Progetto per la realizzazione di un impianto eolico composto da 4 aerogeneratori da 6,0 MW ciascuno per una potenza complessiva pari a 24 MW denominato "Bordigaie" da realizzarsi nel comune di Firenzuola (FI) in località Confienti e delle opere connesse e infrastrutture indispensabili all'esercizio delle stesse site nel comune di Firenzuola (FI).

Il presente documento costituisce la **Relazione di variante ed integrazione**, riguardante i seguenti punti:

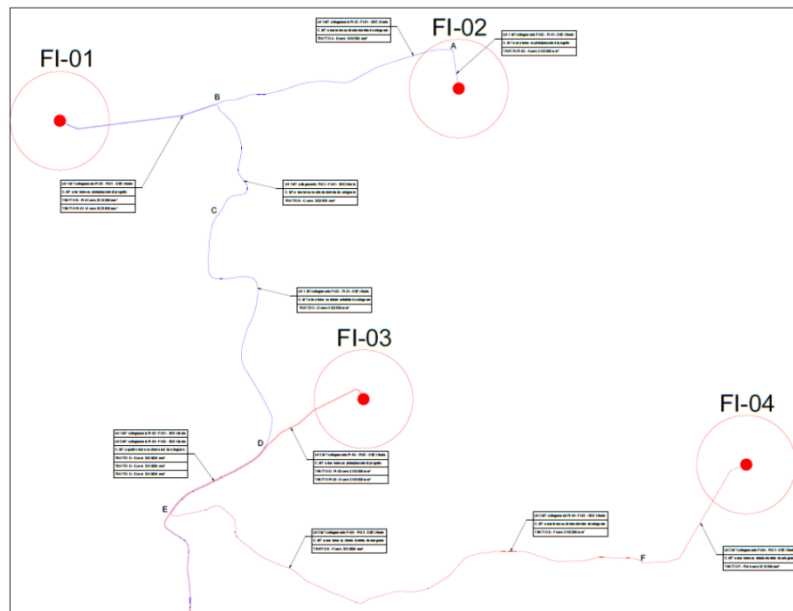
<< Gli aerogeneratori sono posti a distanze tra loro comprese tra 500 m e 900 m. Viene indicata la presenza di trasformatori all'interno delle navicelle, di cui tuttavia non vengono esplicitate

caratteristiche e potenza nominale. Si richiede **di specificare il valore di potenza del trasformatore BT/MT collocato nelle navicelle degli aerogeneratori.**

Rischio e pericolosità geologica

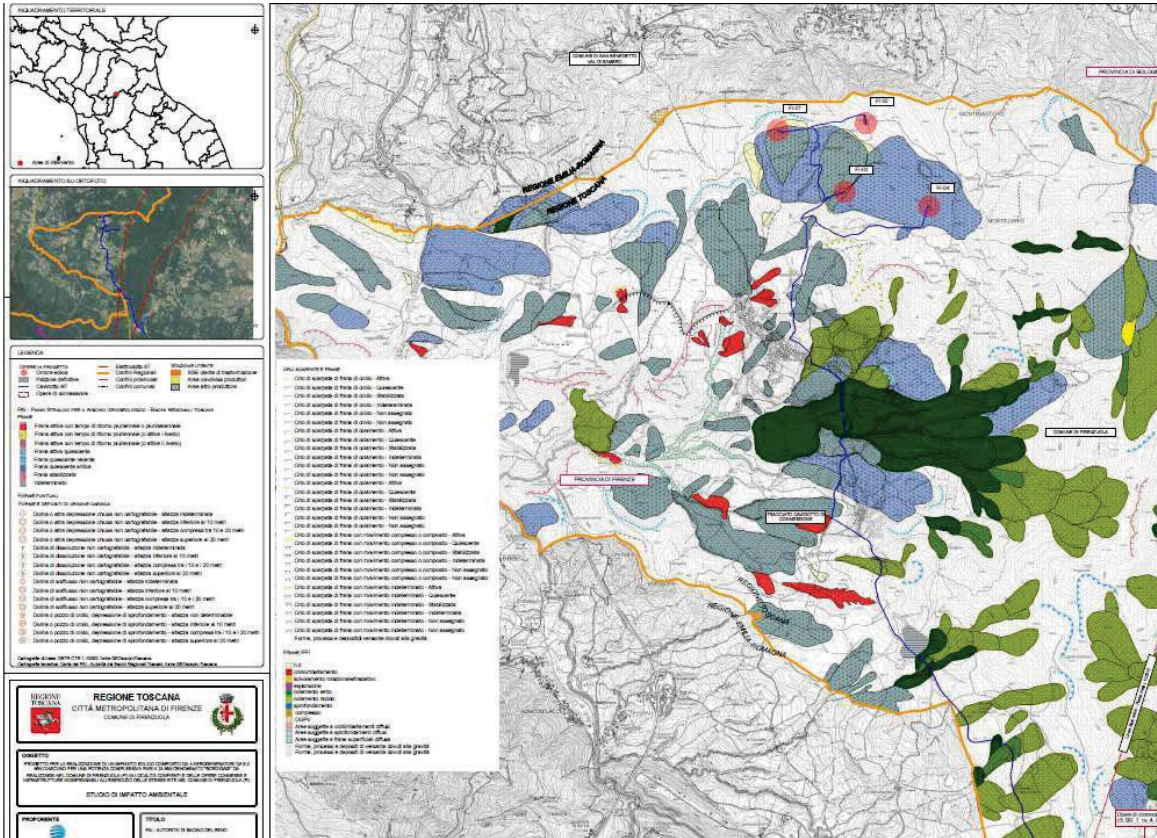
3 aerogeneratori, il WTG01, il WTG03, il WTG04 ricadono in area a **pericolosità geologica molto elevata G4**. La WTG02 in pericolosità geologica medio alta G2.

La SSE utente ricade in area a pericolosità geologica molto elevata G4. Il cavidotto MT tra aree a pericolosità G4 e aree G2.

SE ne deduce che l'intero intervento, anche per via delle notevoli quantità di movimentazione terra che richiede in **aree a pericolosità molto elevata**, sia del tutto sconsigliato in una zona sottoposta a **gravi dissesti**, l'ultimo dei quali avvenuto pochi giorni fa, il 14 marzo u.s., con danni rilevanti a persone e cose.
